COMUNE DI
CERRO AL LAMBRO
(Provincia di Milano)

Oggetto: Autostrada A1 Milano-Napoli ampliamento alla quarta corsia nel tratto Milano Sud - Lodi - Trasmissione osservazioni al progetto definitivo e allo studio di impatto ambientale

**OSSERVAZIONI
AL PROGETTO DEFINITIVO
ED ALLO STUDIO D'IMPATTO AMBIENTALE
DELLA 4° CORSIA A1 MILANO-LODI**

NOTA TECNICA

FIGURA 7.4 SCENARI INFRASTRUTTURALI FUTURI

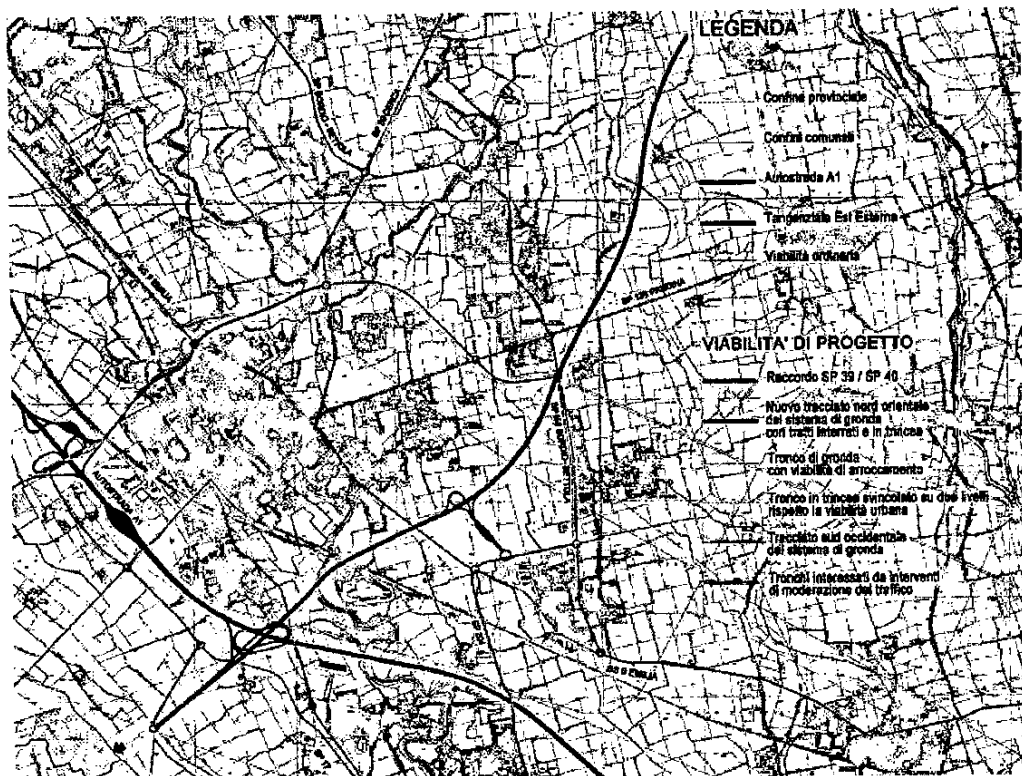
Da tale scenario è esclusa la maggior parte degli interventi di potenziamento della rete ordinaria dell'area, riconducibili alla cosiddetta "gronda melegnanese", la cui realizzazione è programmata fra le opere connesse/complementari alla TEEM. In particolare, le previsioni di traffico relative alla quarta corsia dell'autostrada A1 non tengono conto né del raccordo diretto SP39-40, né della sua successiva connessione con la strada provinciale Sordio-Bettola, i quali, secondo le simulazioni di traffico a suo tempo effettuate dalla Provincia di Milano, dovrebbero indurre una netta riduzione dei carichi gravanti sulla tratta urbana della via Emilia (ponte sul Lambro) e, dunque, un effetto di complessivo decongestionamento del nodo.

La mancata considerazione degli interventi locali è tale da indurre potenzialmente una sensibile sovrastima dei flussi indotti sull'asse autostradale. Già oggi, infatti, la sezione in esame è interessata da un intenso traffico tra il casello di Lodi e la barriera di Milano Sud, indotto ad utilizzare l'autostrada, sia pure per una tratta limitata, proprio dalla situazione fortemente congestionata del nodo di Melegnano. Il superamento di tale condizione potrebbe pertanto indurre un effetto di richiamo sulla rete ordinaria di traffico oggi gravante sia sull'autostrada A1 che sulla ferrovia (linea suburbana S1), con conseguente deterioramento dei margini di fattibilità finanziaria, oltre che tecnico-economica, dell'intervento in esame.

- 1) lo studio di traffico presenta alcune limitazioni rilevanti nel caso in esame; se ne richiede una revisione che, da un lato, tenga conto della possibile deviazione di flussi di traffico dalla strada alla ferrovia (servizi AV Milano-Bologna-Roma e servizi suburbani Milano-Lodi) e, dall'altro, specifichi meglio i livelli di funzionalità del nodo di Melegnano, in particolare tenendo conto dell'insieme degli interventi di potenziamento previsti a seguito della realizzazione della TEM ("gronda melegnanese");

FIGURA 2.2 SEZIONE TIPO DI PROGETTO IN RETTIFILO CON AMPLIAMENTO SIMMETRICO

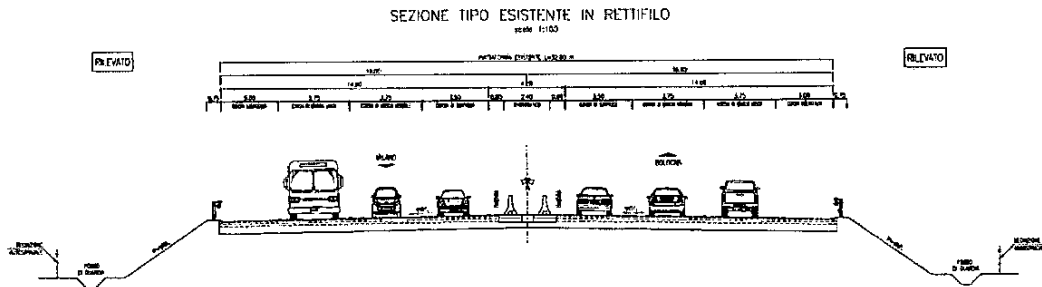
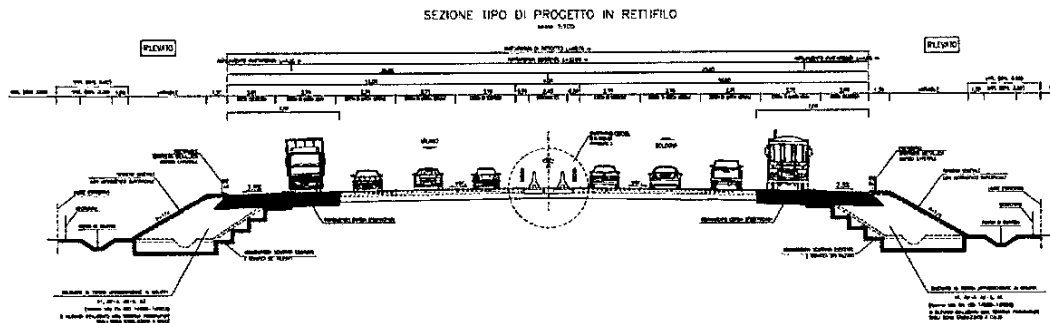
Tali obiettivi non sembrano essere stati totalmente conseguiti nella tratta prospiciente l'abitato di Rizzo, in corrispondenza della quale il criterio di allargamento simmetrico comporta un certo avvicinamento del corpo autostradale alle abitazioni esistenti nonché l' almeno parziale demolizione della duna antirumore già fatta realizzare da privati in fregio al confine autostradale (vedi foto seguenti)

A questo proposito, è opportuno segnalare che in altre parti del tracciato, per ovviare a problematiche localizzate, si è comunque proceduto ad adottare soluzioni di ampliamento asimmetrico (vedi figura seguente), che nel caso in questione avrebbero consentito un migliore inserimento del tracciato ed un minor costo di demolizione e ripristino di opere di mitigazione esistenti.

- 2) si ribadisce la richiesta di predisporre l'ampliamento asimmetrico della piattaforma in corrispondenza dell'abitato di Riozzo, anche al fine di salvaguardare gli interventi di mitigazione acustica già realizzati;

Sezione caratteristica prog.9+800 (Riozzo)

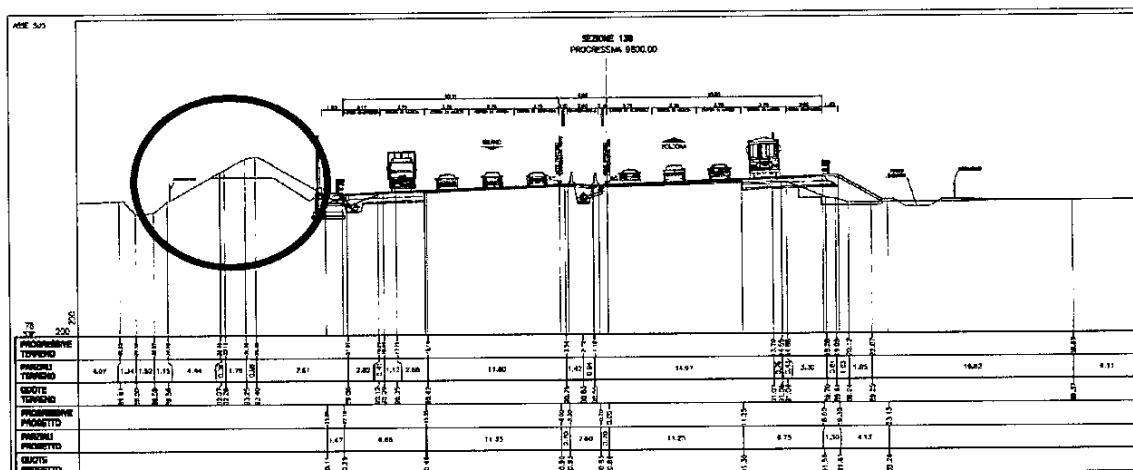
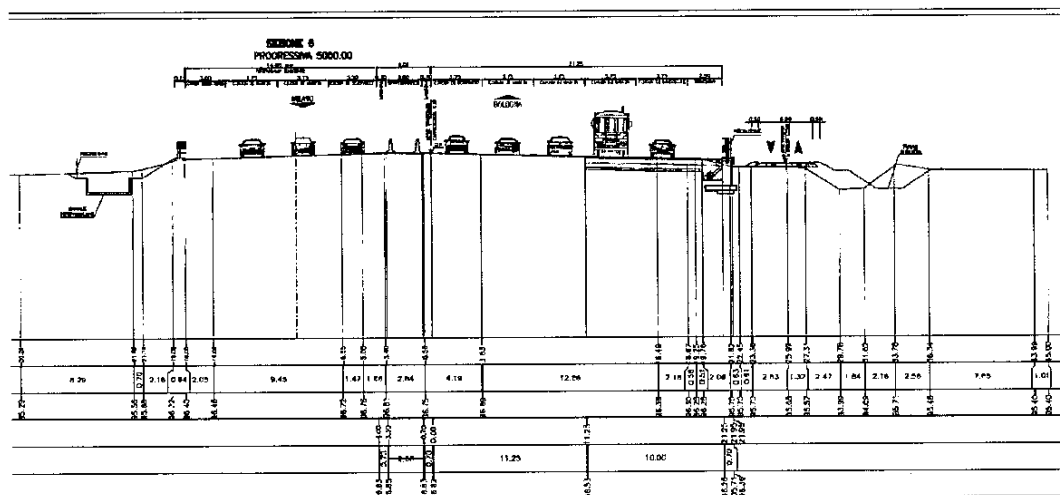
Né sembra potersi richiamare in questo caso il criterio del riutilizzo delle opere d'arte esistenti, dal momento che l'attuale sovrappasso collocato alla progr.9+870 è destinato ad essere demolito nell'ambito del progetto TEEM.

Simulazioni acustiche (rumore notturno) – scenario programmatico – tratta 1

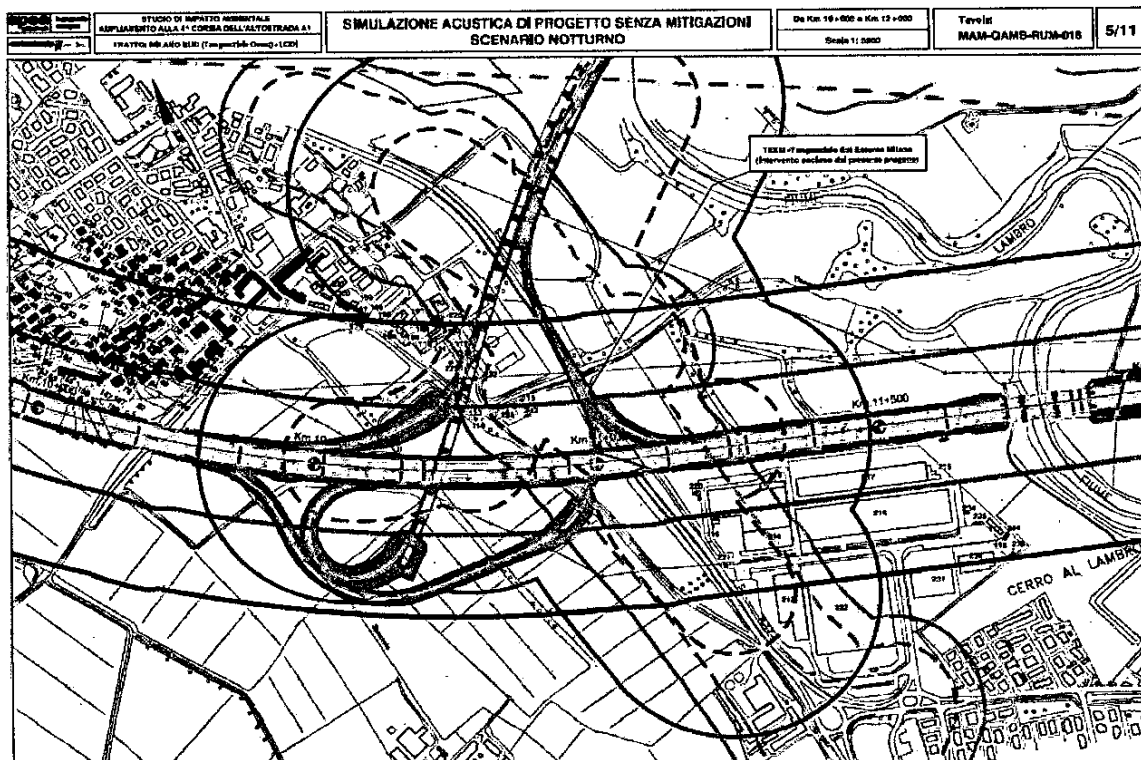
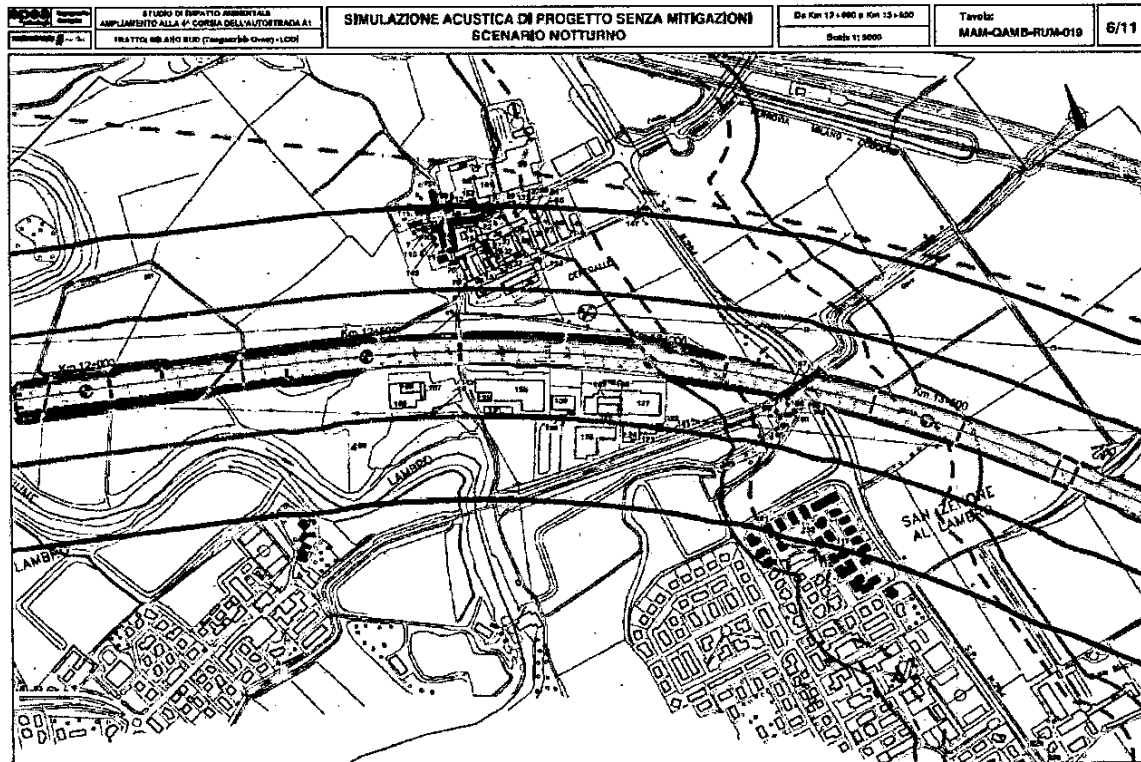
Le simulazioni relative allo **scenario post operam senza mitigazioni**, corrispondente alla configurazione fisica futura (4 corsie) in presenza del traffico futuro, evidenziano un diffuso superamento dei limiti di immissione, che coinvolge larga parte dell'abitato di Riozzo, con l'esclusione di quelli collocati all'interno della fascia B autostradale, protetti non più dall'esistente barriera acustica (demolita), bensì dal terrapieno del sovrappasso di progr.9+870, il quale, per la sua disposizione diagonale, assume a sua volta la funzione di schermo acustico rispetto al tessuto edilizio retrostante.

I valori-limite di immissione vengono superati anche all'estrema propaggine Est del capoluogo, che si trova immediatamente all'esterno della fascia di pertinenza acustica dell'autostrada.

- 4) relativamente alla valutazione dell'impatto acustico, si richiede di estendere gli interventi in modo da garantire la protezione dei fabbricati fuori fascia di pertinenza autostradale, anche in considerazione degli impatti cumulativi, indotti dalle infrastrutture esistenti (autostrada A1, linea ferroviaria AV/AC Milano-Bologna) e previste (TEM);

Simulazioni acustiche (rumore notturno) – scenario progettuale – tratta 1

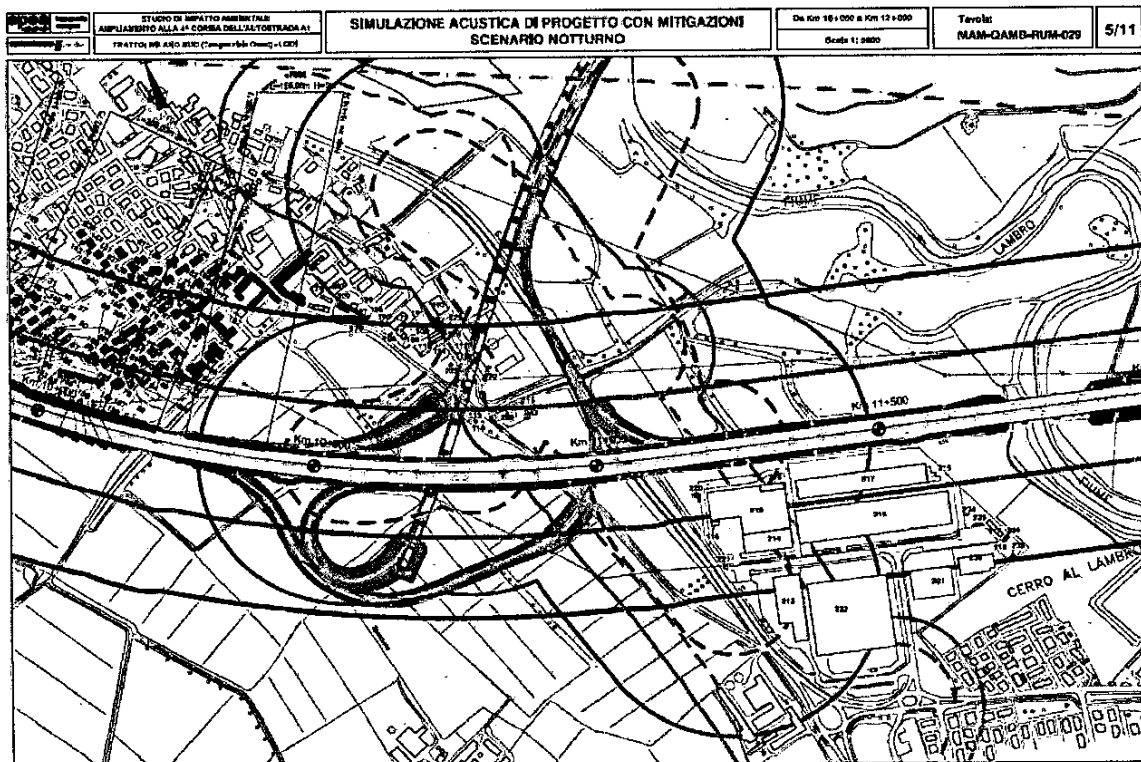
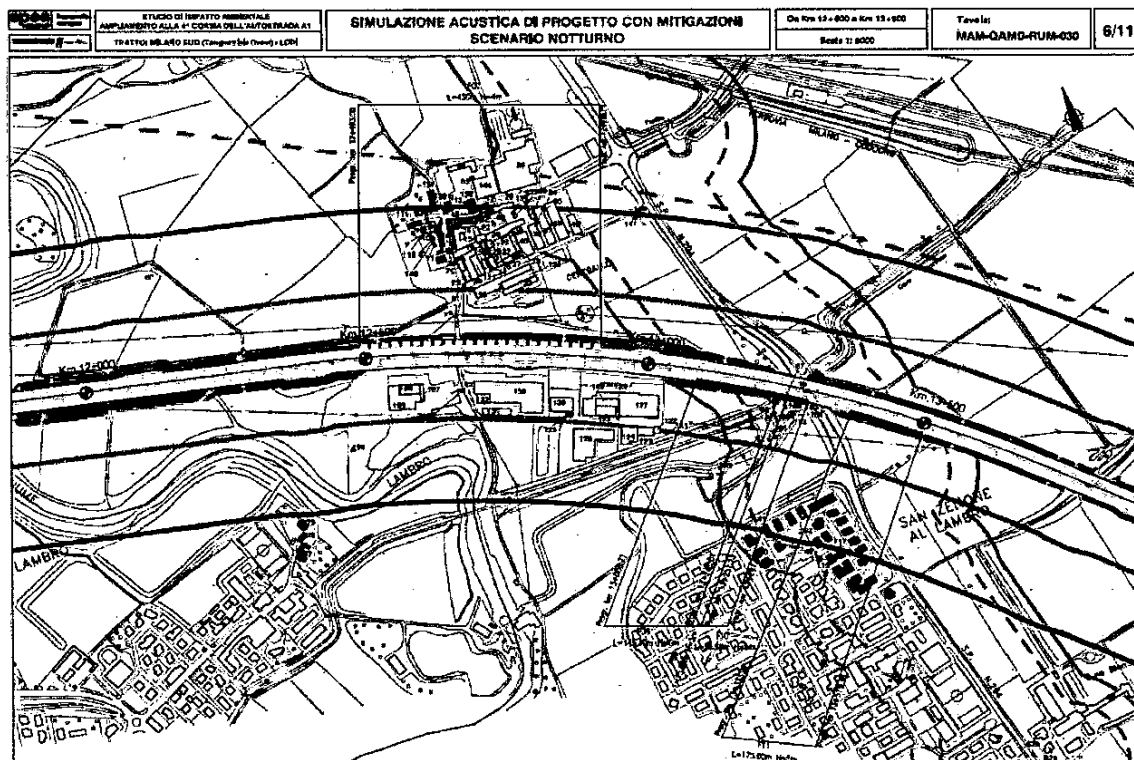
Le simulazioni condotte evidenziano il rispetto dei limiti di immissione per tutti gli edifici ricompresi nelle fasce A e B di pertinenza autostradale, con l'unica eccezione dei fabbricati collocati al termine di via IV Novembre e lungo la strada diretta verso Bascapé, che appaiono più direttamente esposti al rumore generato dalla TEM (o, meglio, dall'interconnessione TEM-A1).

Continuano invece a superare i valori limite di immissione quasi tutti i fabbricati censiti al di fuori della fascia di pertinenza, ivi compresi quelli collocati al margine Est del capoluogo comunale, per i quali non viene predisposta nessuna misura di mitigazione.

01 - MELEGNANO - LOC. RIOZZO - PASSAGGIO IN AFFIANCAMENTO AD AMBITO RESIDENZIALE

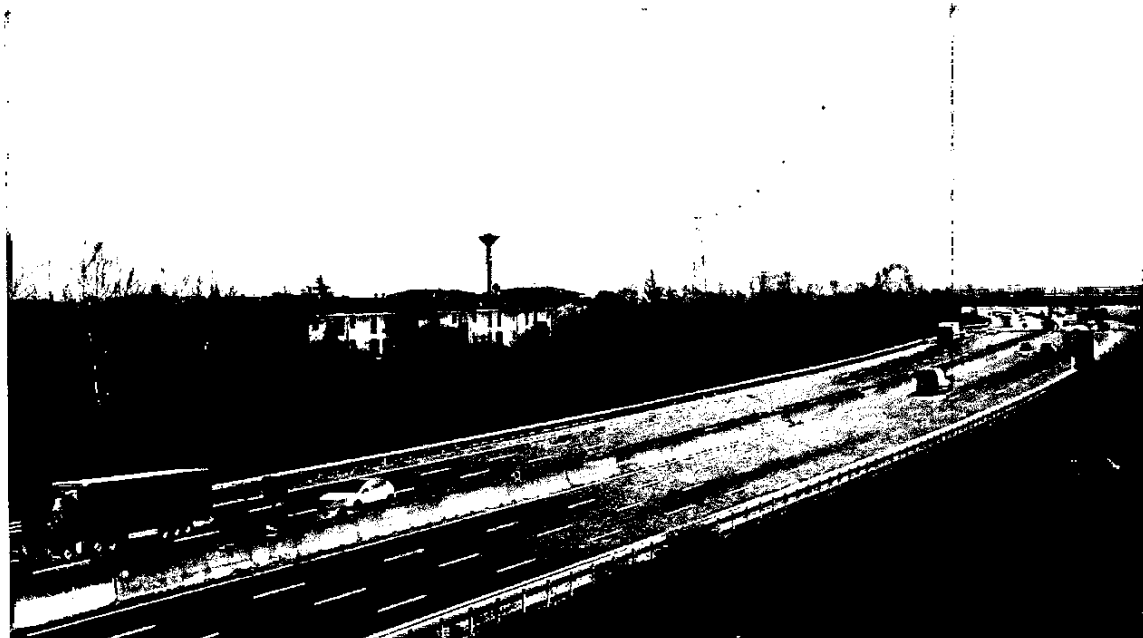
Nel caso dell'abitato di Riozzo (erroneamente indicato come frazione di Melegnano) l'intervento sembra risolversi essenzialmente nell'affiancamento di una fascia arboreo-arbustiva alle barriere acustiche previste per l'intera tratta (vedi figure seguenti).

Tale soluzione potrebbe essere meglio definita ed articolata, anche considerando la possibilità di sfruttare il rilevato stradale esistente in parte come barriera acustica a protezione dell'abitato, ed in parte come fonte di materiale inerte, utilizzabile per ampliare o rimodulare il terrapieno esistente sul margine Nord dell'autostrada.

- 5) nel caso di Riozzo, si ravvisa l'opportunità che gli interventi di mitigazione acustica e di inserimento paesaggistico vengano meglio articolati e dimensionati, anche in relazione alla possibilità di identificare, in collaborazione con l'Amministrazione Comunale, una fascia di ambientazione, interna ai confini del Parco Agricolo Sud Milano, ed integrata con il tessuto urbano retrostante;

02 - CERRO AL LAMBRO - AMBITO DI ATTRAVERSAMENTO DEL FIUME LAMBRO

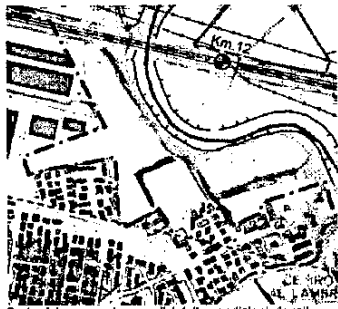
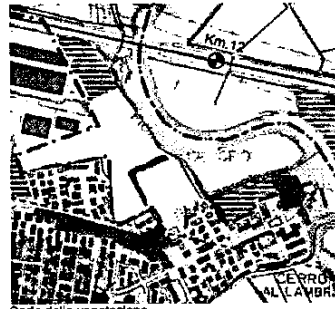
Per quanto concerne invece la successiva tratta, che interessa il comparto territoriale del capoluogo, gli interventi previsti si limitano anche in questo caso alla predisposizione di una fascia arborea-arbustiva in fregio alla piattaforma autostradale.

Tale soluzione non pare pienamente consona all'orditura paesistica esistente, e tende a sottolineare oltremodo la frattura rappresentata dal tracciato autostradale, a fronte dell'importante emergenza rappresentata dall'ansa del Lambro.

A tale proposito, si segnala che l'Amministrazione Comunale ha già concordato, nel quadro degli accordi TEEM, la realizzazione di interventi di rimboschimento delle sponde fluviali, che nel caso in esame potrebbero assolvere anche alla funzione di schermo visuale tra l'autostrada e l'abitato di Cerro capoluogo.

- 6) nel caso dell'attraversamento del Lambro, si richiede di rivedere il progetto delle opere di inserimento ambientale, ricercando una maggiore integrazione con gli interventi previsti lungo l'asta fluviale, nell'ambito della realizzazione della TEM.
